## 改善箇所説明図

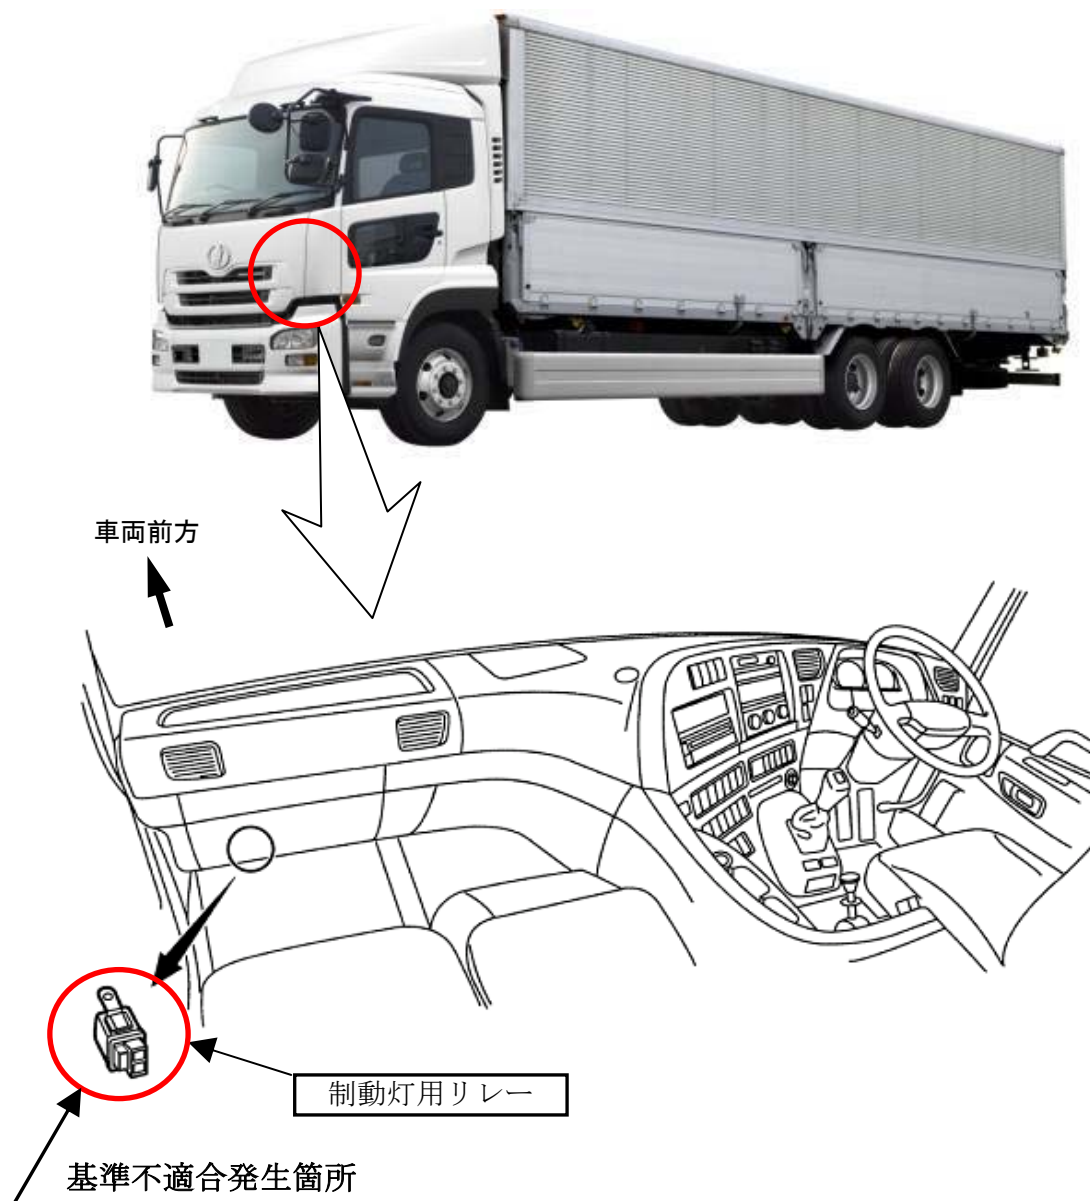
制動灯用リレーの製造時の加工が不適切なため、当該リレー内部の接点が作動不良となる場合がある。そのため、そのまま使用を続けると、接点が固着し制動灯が点灯したままとなるおそれがある。

全車両、当該リレーを良品に交換する。また、バスにおいては、同一の部品を使用した前照灯用リレーも交換する。

識別: 当該リレーに、白色ペイントを塗布する。
